sheetlist bestektekeningen

Datum: 18 februari 2021  
 Akkoord: GW  
 Voorwaarden: Zie adviesbrief  
 Zie opmerkingen in het rood

Getekend	Gewijzigd	Datum	Project
JZ	JZ	25-01-2021	54 appartementen Wester Ven te Volendam
Datum	JZ	11-02-2021	Onderdeel
9-12-2020			BESTEKTEKENING Situatie
Schaal			Oprachtgever
1:500			Stichting woningbeheer de Vooruitgang Julianaweg 190, 1131 DL Volendam
Formaat			
594x841

5675 - 1.01

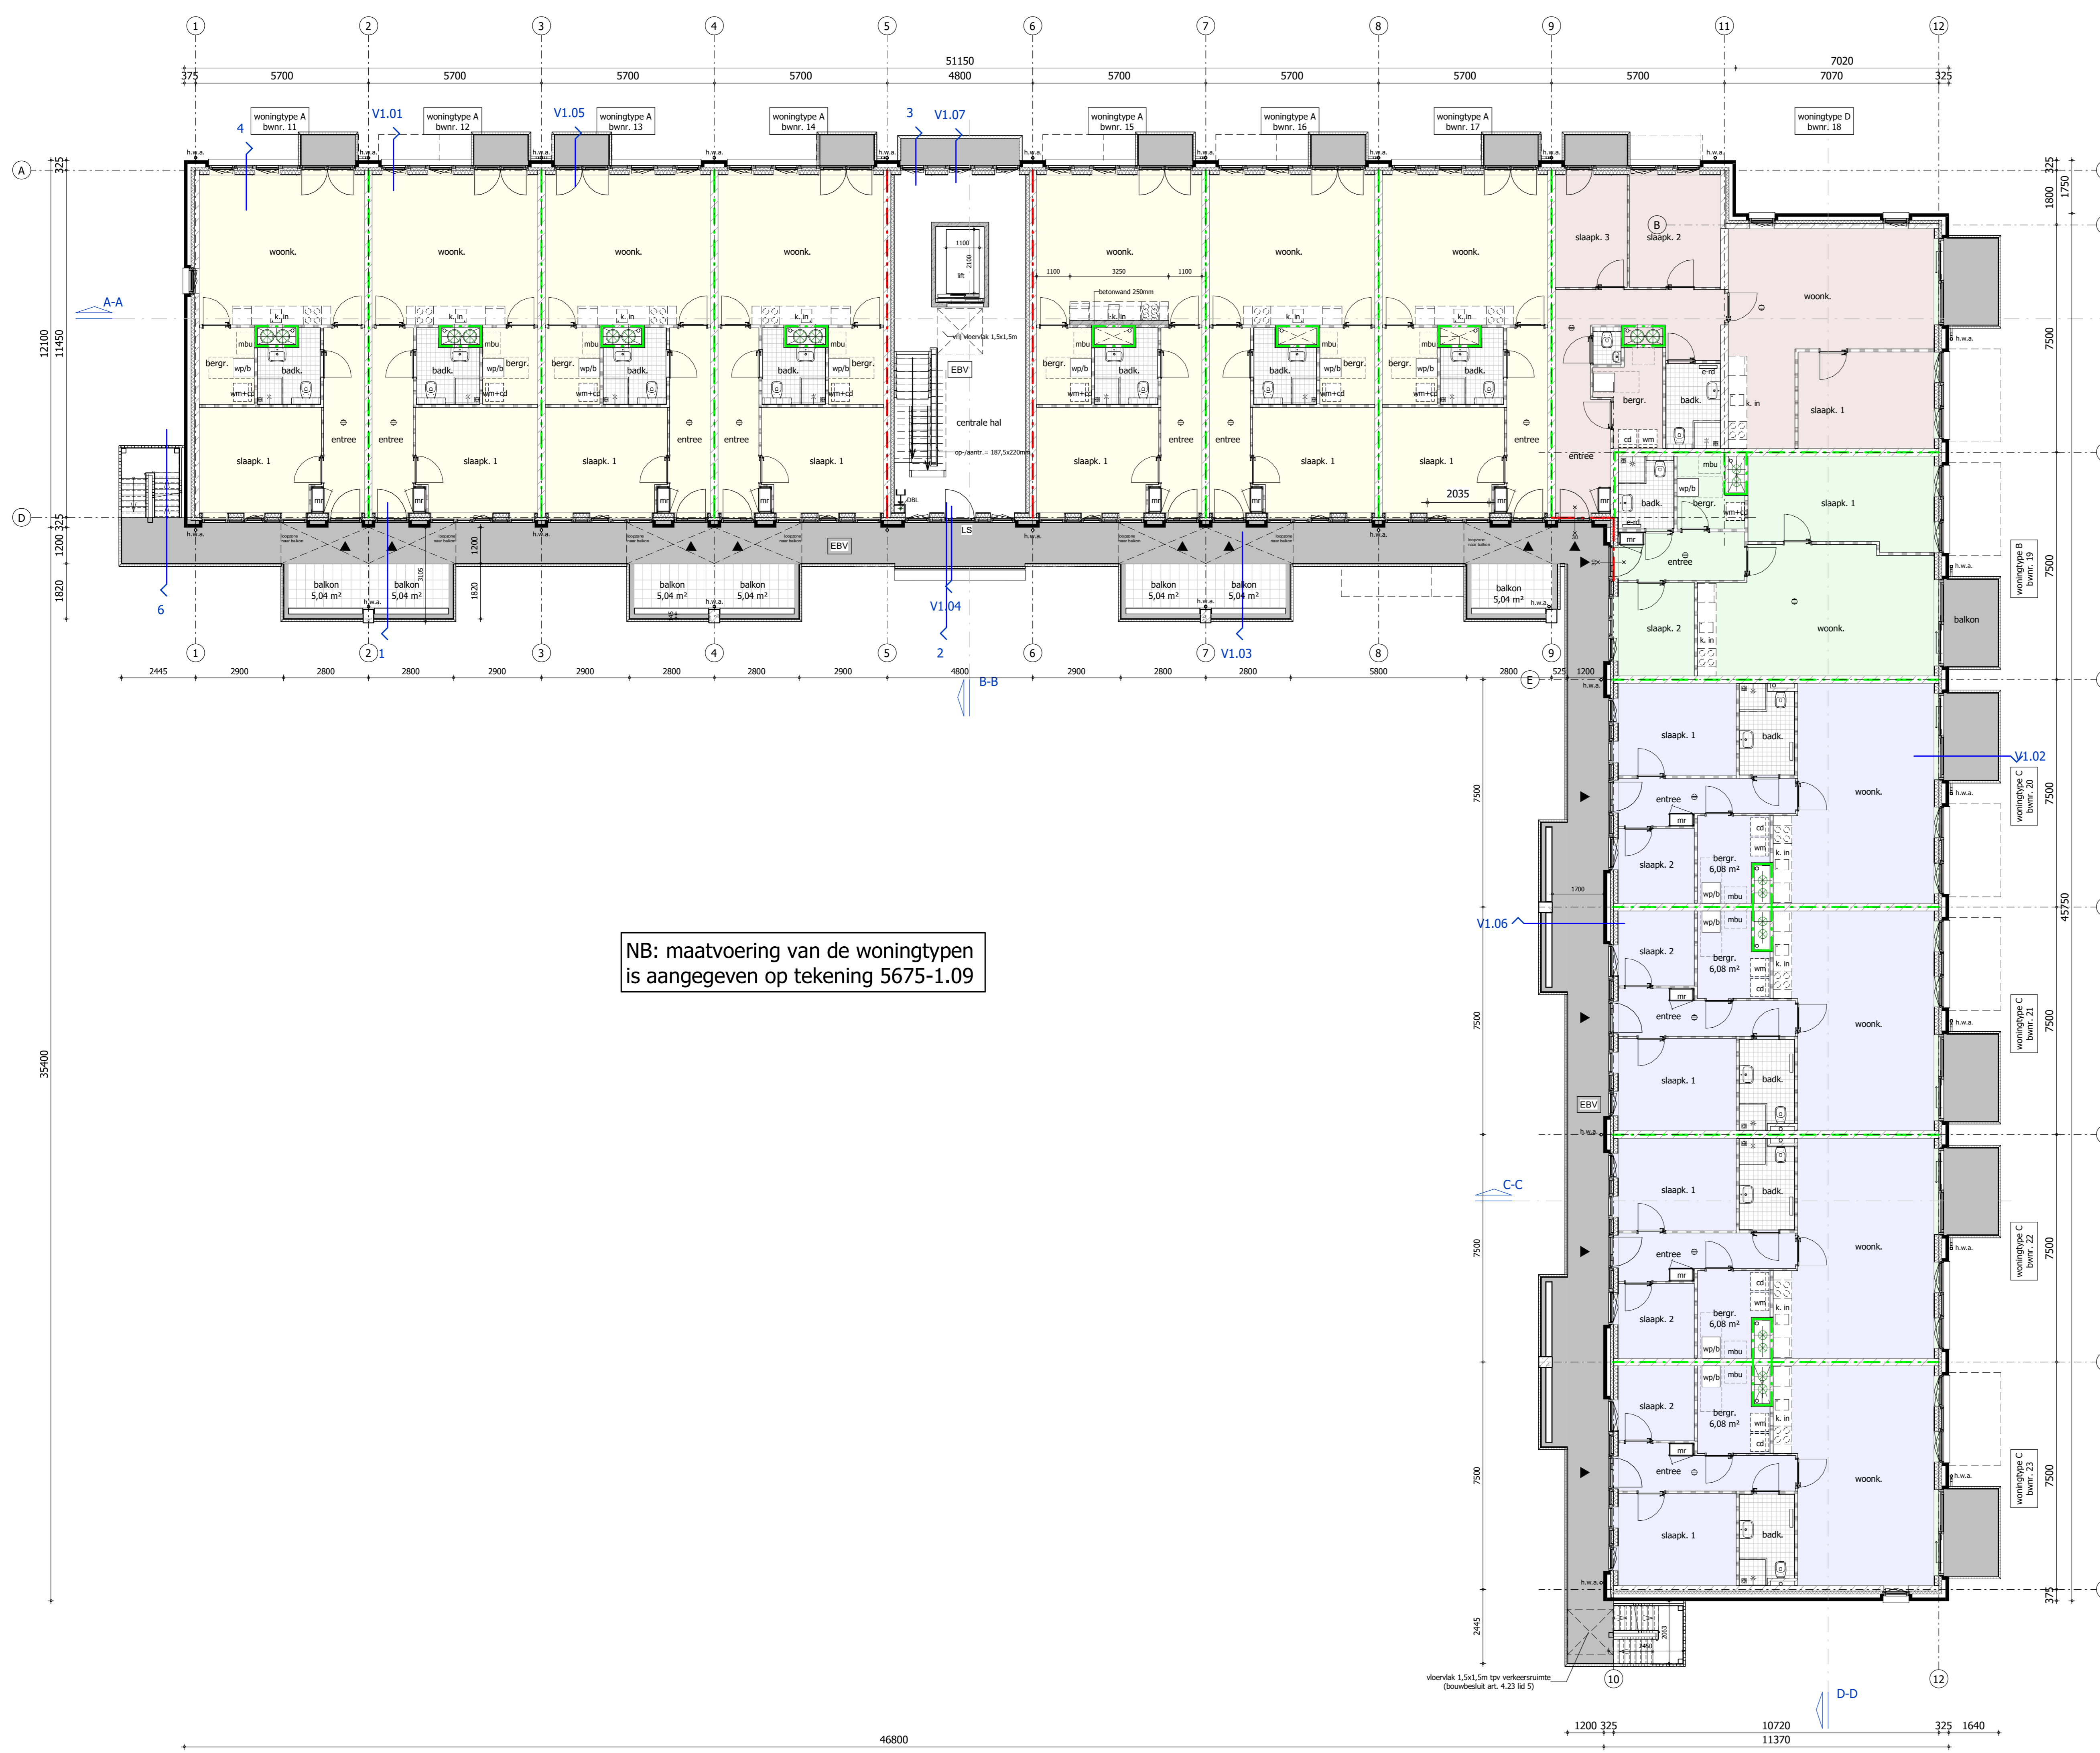
aanp.  
 - stelling scooters e.d. + maatv. parkeerplaatsen  
 - drage busleiding  
 - rookmelders in woning D
